Modification softwares cartes interfaces et principale + schéma GMR 1000 Condens

N° ITOE0067

Date : 19/07/2007

Modifications : Software of interfaces and main PCB's + diagram of GMR 1000 Condens

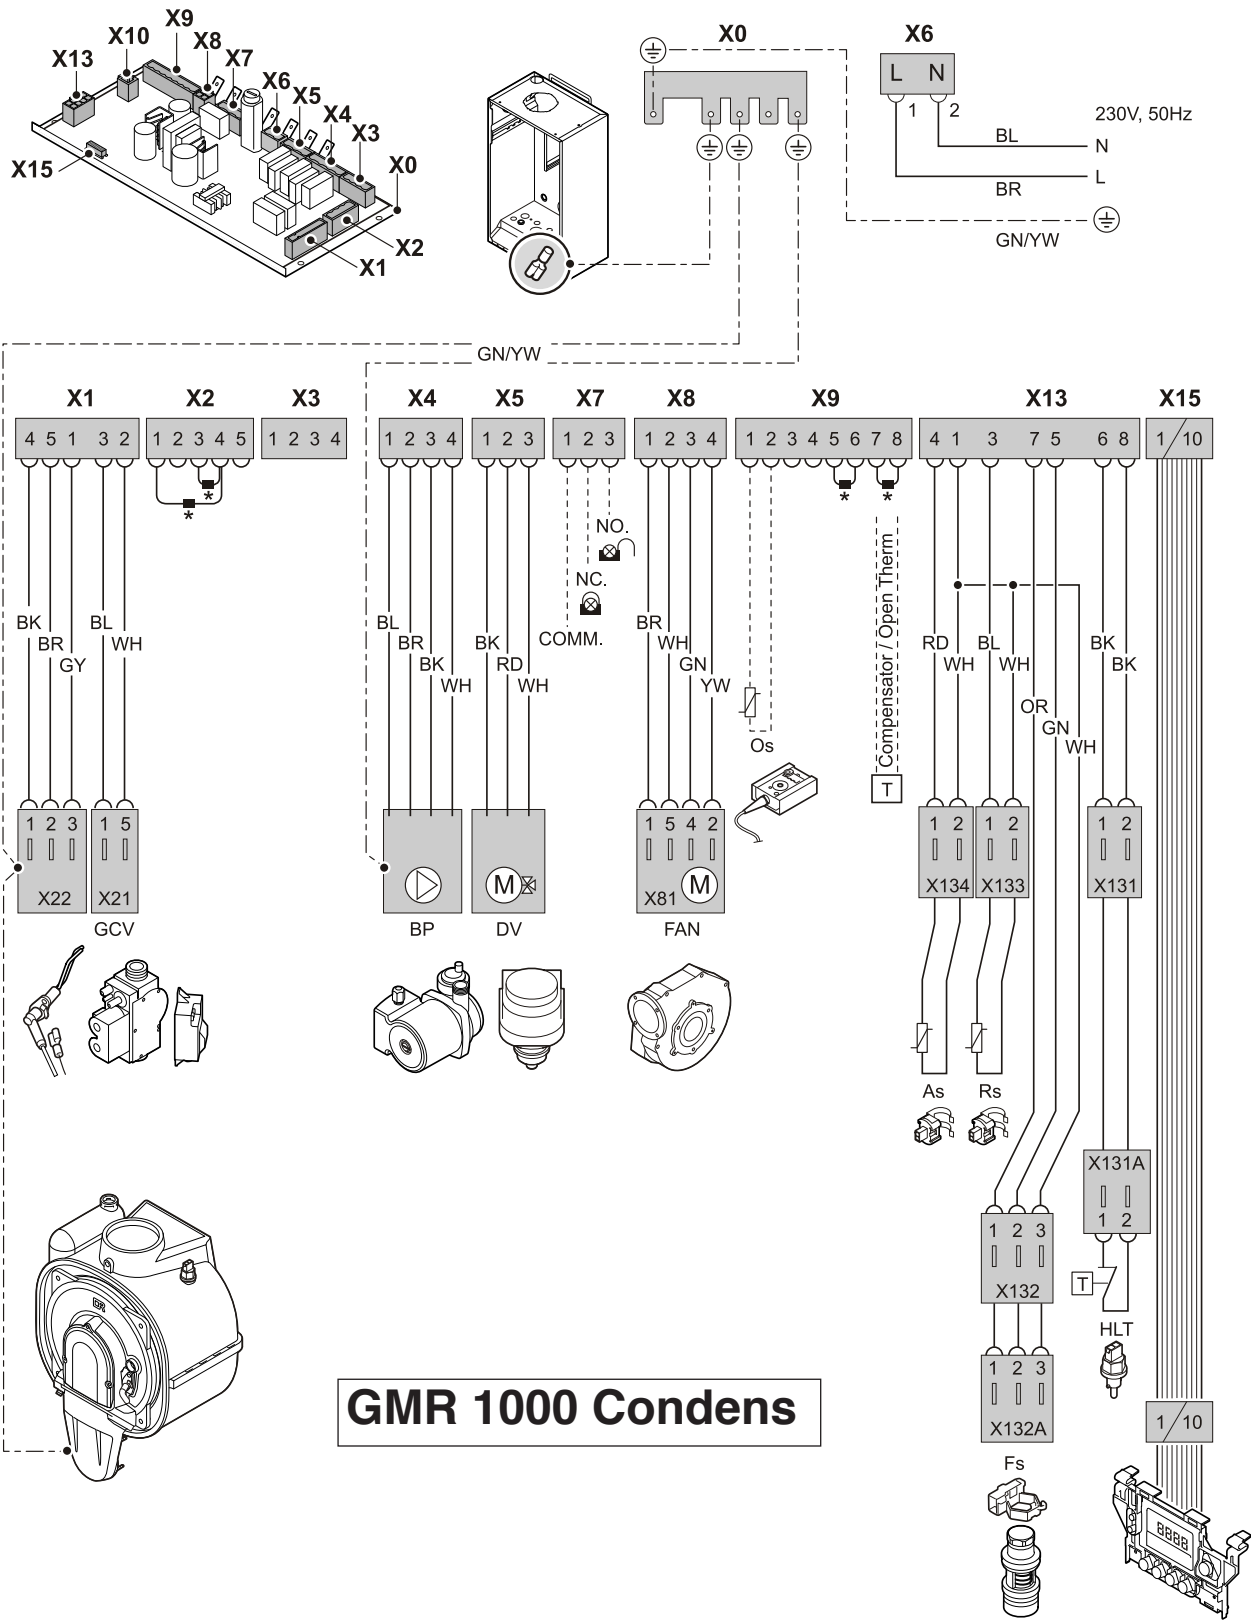
De ce fait le schéma 110850LTFRW7H014 est modifié et passe à l'indice c (voir page 4).

- Die Brücke zwischen den Anschlüssen 3 und 4 der Anschlussleiste X9 wird beseitigt wie auch seine Blockagefunktion. Die Anschlüsse 3 und 4 dienen zum Anschluss eines WWE-Fühlers oder Thermostaten auf GMR 1024 Condens mit Beistellspeicher. Daher wird der Schaltplan 110850LTFRW7H014 geändert und wandert zum Indiz c (siehe Seite 4).

- The strap between terminals 3 and 4 of connector X9 is removed as well as the blocking function associated to that strap. The terminals 3 and 4 are intended for connecting a domestic hot water sensor or thermostat on GMR 1024 Condens with an independent hot water calorifier.
 As result the diagram 110850LTFRW7H014 is modified and moves to index c (please see page 4).
